เอกสารประกอบการพิจารณา วาระที่ 4.4

โครงการซีนทรัล เพสติวัล ภูเก็ต  
ตำบลวิชิต อำเภอเมือง จังหวัดภูเก็ต

### โครงการเข็นทรัลเฟสติวัล ภูเก็ต

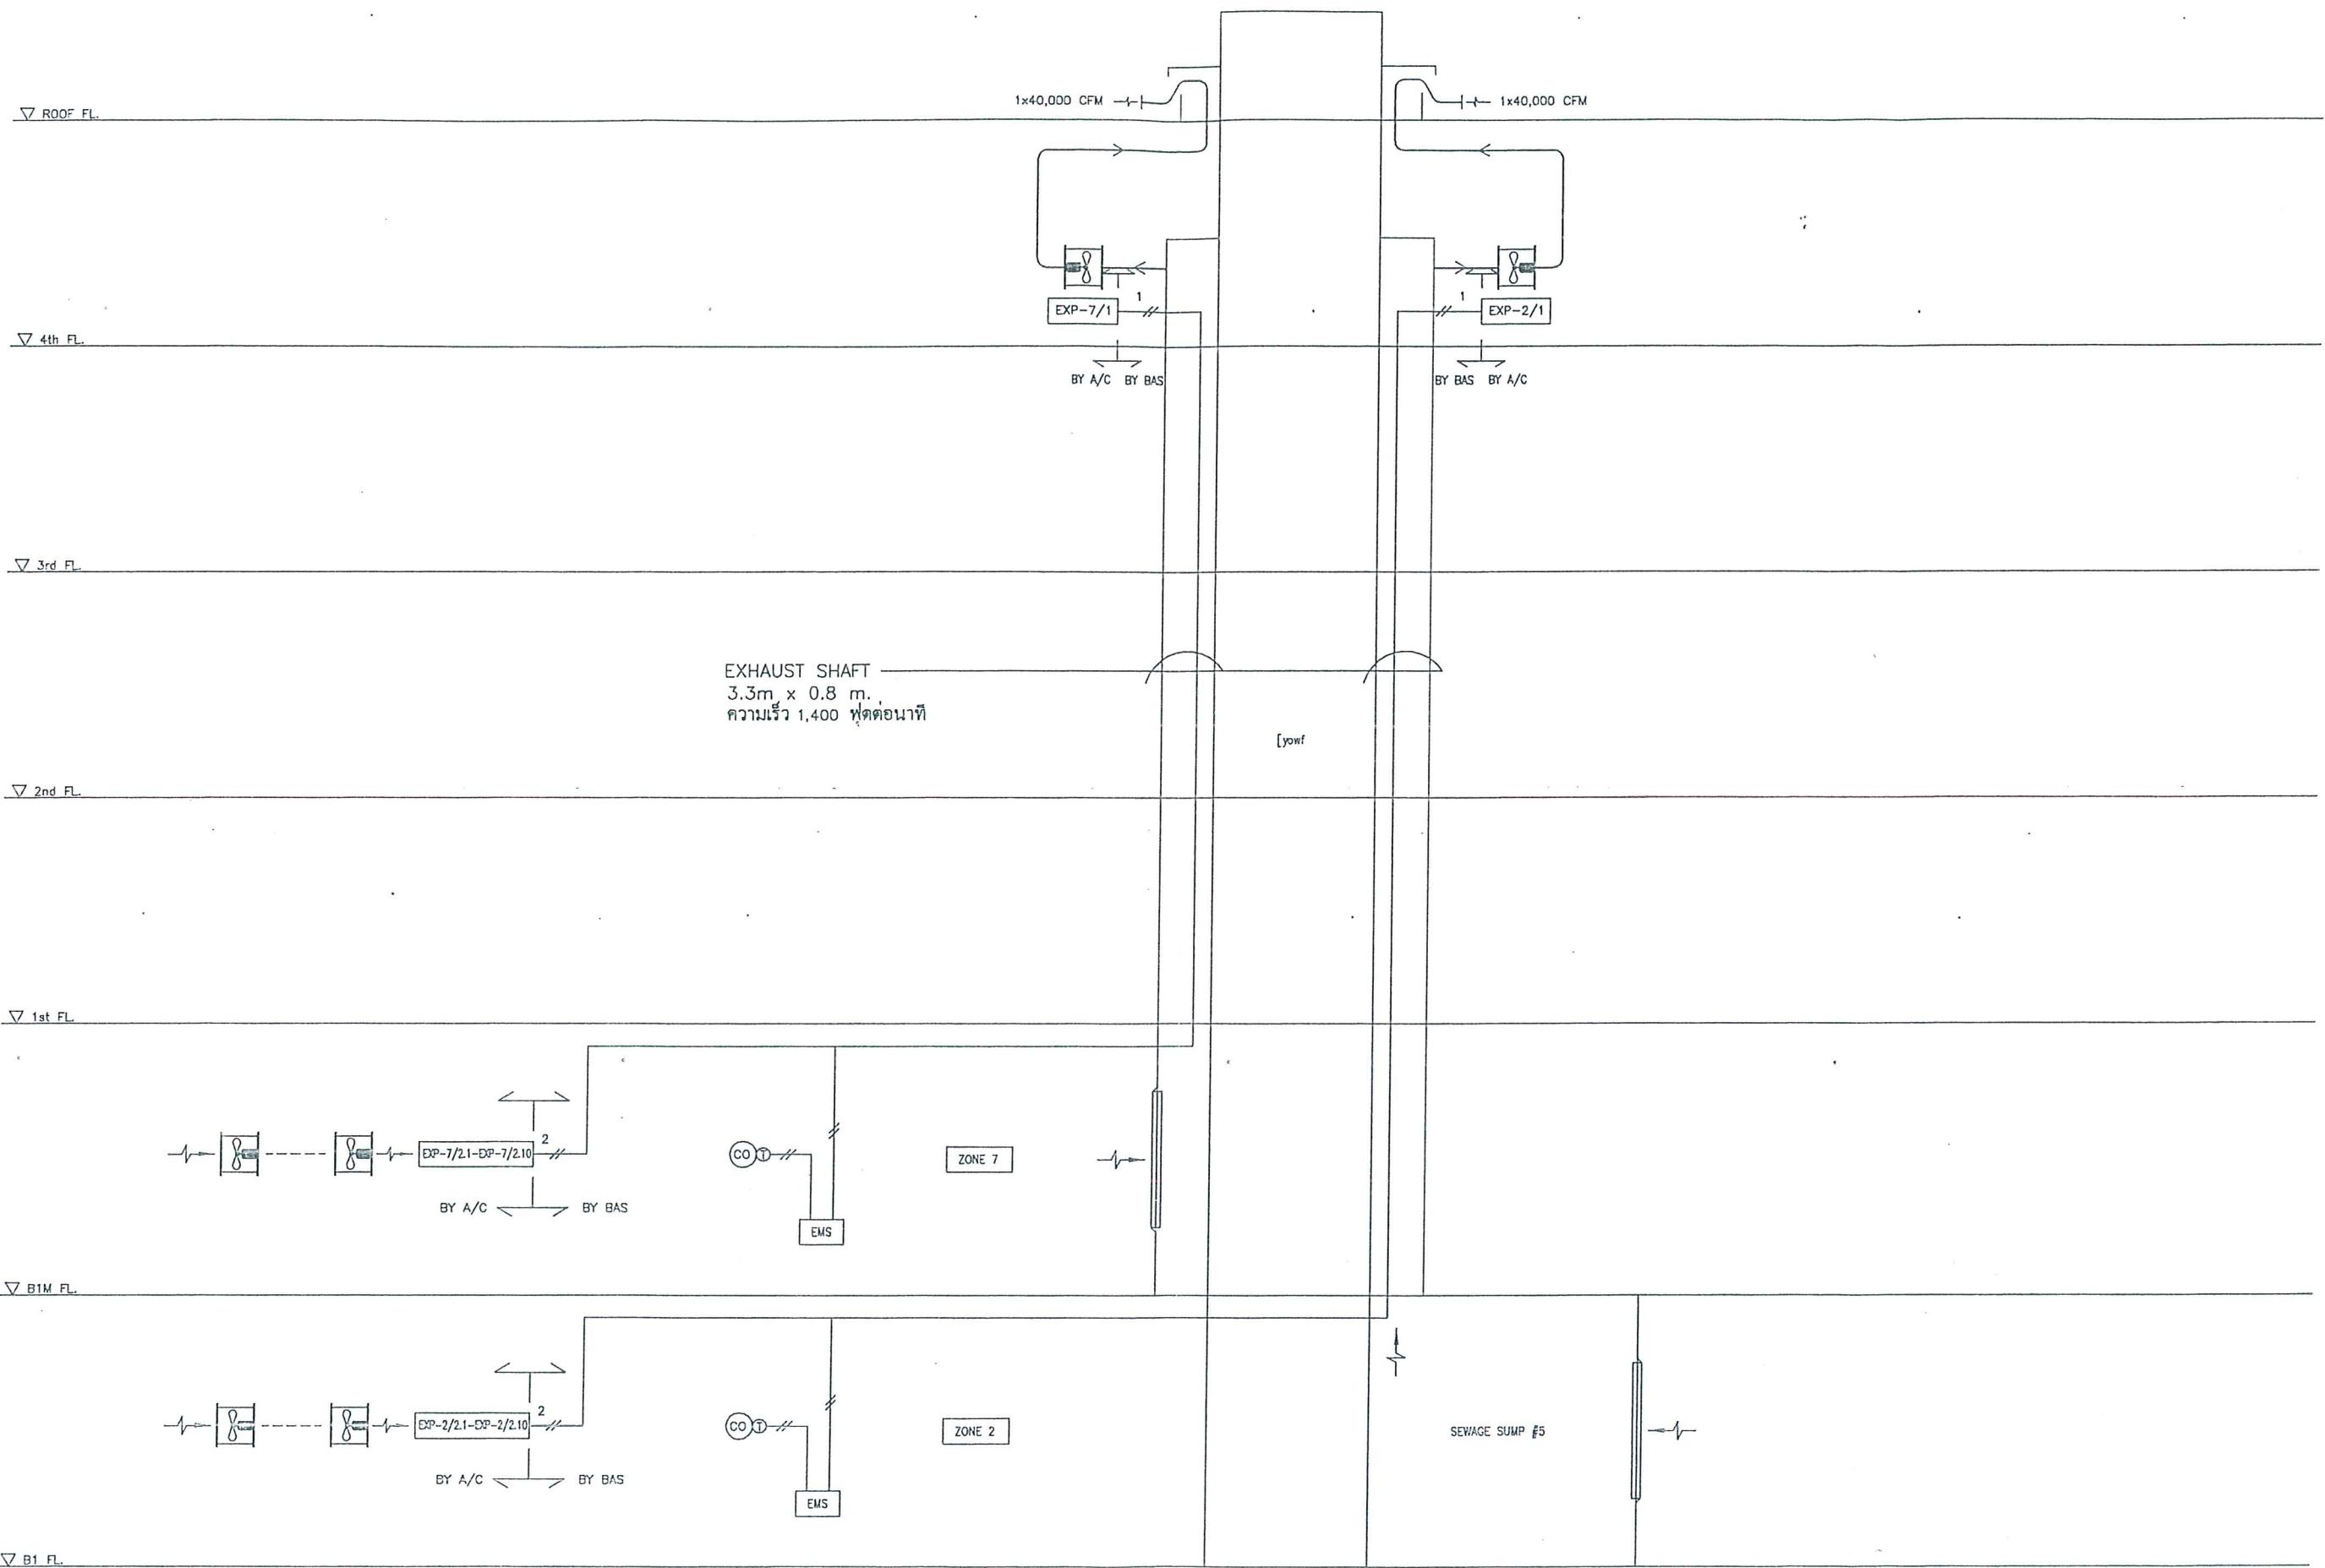
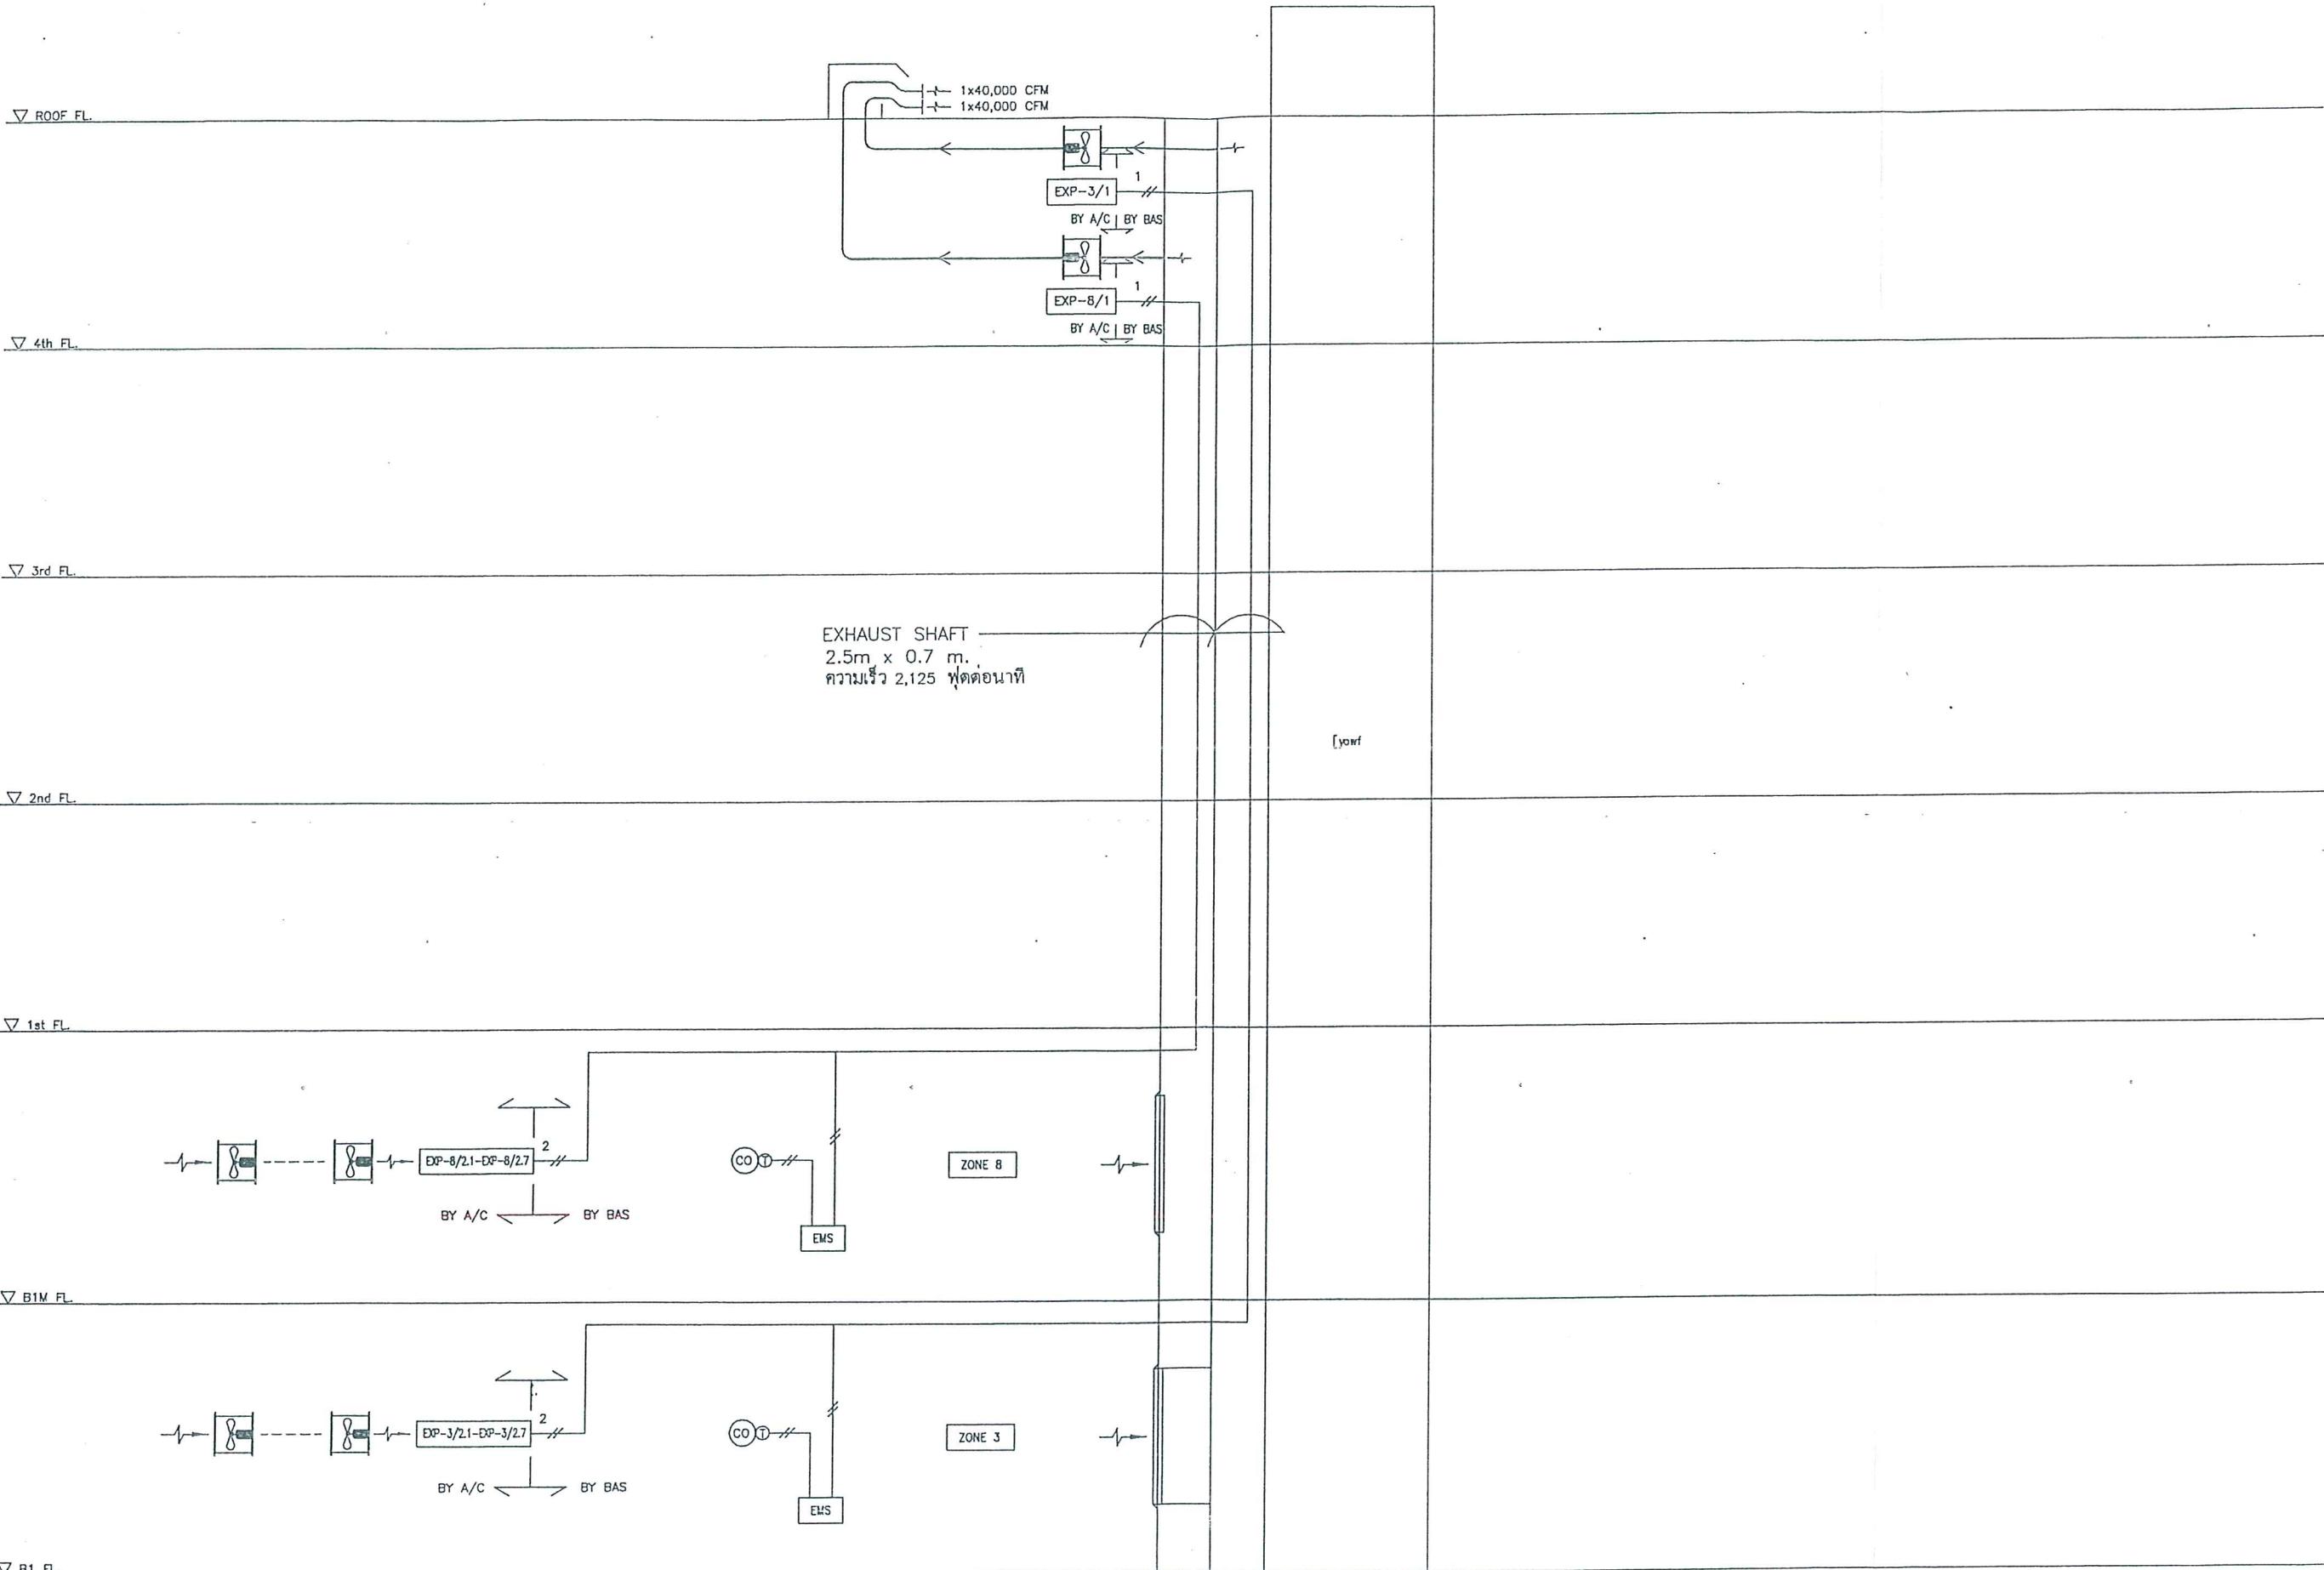
3. ให้บททวนความเหมาะสมในการนำพื้นที่สำนักงาน (จำนวน 484 ตร.ม.) มาอยู่ภายในพื้นที่จอดรถ (ชั้น B1M) พร้อมแสดงรายละเอียดของระบบระบายน้ำอากาศของโครงการ เปรียบเทียบก่อนและหลังการขอเปลี่ยนแปลง รวมทั้งประเมินผลกระทบจากผลกระทบพิษทางอากาศ ผู้居住องและโควิดวันที่อาจเพิ่มมากขึ้น เมื่อโครงการเพิ่มพื้นที่ใช้สอย และเสนอมาตรการป้องกันและแก้ไขผลกระทบดังกล่าว

เมื่อพิจารณาจากระบบระบายอากาศของโครงการ ซึ่งได้ติดตั้งอุปกรณ์ตรวจจับความเข้มข้นของก๊าซคาร์บอนมอนอกไซด์ และอุปกรณ์ตรวจจับอุณหภูมิ ซึ่งส่งสัญญาณให้ระบบระบายอากาศทำงานเมื่อถึงระดับที่ตั้งไว้ โดยที่ก๊าซคาร์บอนมอนอกไซด์ตั้งค่าไว้ที่ 30 ส่วนในล้านส่วน และอุปกรณ์ตรวจจับตั้งค่าไว้ที่ 32 องศาเซลเซียส ก่อนระบายนอกออกสู่ภายนอก ติดตั้งแผ่นกรองเพื่อกรองฝุ่นและไอน้ำมัน ซึ่งระบายนอกออกสู่ภายนอกโครงการที่บริเวณชั้นที่ 2 และชั้นดาดฟ้าของโครงการ เพื่อให้ระบบทำงานได้อย่างมีประสิทธิภาพอยู่เสมอและไม่ก่อให้เกิดผลกระทบต่อบุคคลในกลุ่มเดียว จึงได้กำหนดมาตรการเพิ่มเติมดังนี้

1. หมั่นตรวจสอบและทำความสะอาดอุปกรณ์ตรวจระดับความเข้มข้นของก๊าซคาร์บอนมอนอกไซด์ และอุปกรณ์ตรวจระดับอุณหภูมิเป็นประจำทุก ๆ 6 เดือน
2. อุปกรณ์ตรวจระดับคาร์บอนมอนอกไซด์และอุปกรณ์ตรวจระดับอุณหภูมิจัดตั้งติดตั้งห่างจากตำแหน่งระบบระบายอากาศข้ามเข้า หรือข้ามอกไม่น้อยกว่า 10 เมตร
3. ทำความสะอาดหรือเปลี่ยนแผ่นกรองทุก ๆ 6 เดือน
4. ตำแหน่งระบบระบายอากาศออกบริเวณชั้นที่ 2 จัดตั้งไม่หันทิศทางเข้าสู่ทางสัญจรหรือทางเข้าออกอาคาร และต้องห่างจากตำแหน่งดังกล่าวรวมถึงตำแหน่งอากาศเข้าอาคารไม่น้อยกว่า 5 เมตร
5. ตำแหน่งระบบระบายอากาศออก จัดตั้งไม่หันทิศทางเข้าสู่อาคารข้างเคียงหรือบุคคลในกลุ่มเดียว พิริ่งทั้งต้องติดตั้งอุปกรณ์ลดความเร็วลมบริเวณปล่องระบบ เช่น diffuser หรือ grill เป็นต้น
6. อุปกรณ์ตรวจจับที่ติดตั้งต้องได้รับการรับรองมาตรฐานที่เชื่อถือได้
7. เพื่อให้เกิดการประหยัดพลังงาน มองเตอร์ที่ใช้สำหรับพัดลมระบบระบายอากาศ จัดตั้งใช้มอเตอร์ประสิทธิภาพสูง และหมั่นดูแลรักษา\_mอเตอร์เป็นประจำทุก ๆ 6 เดือน
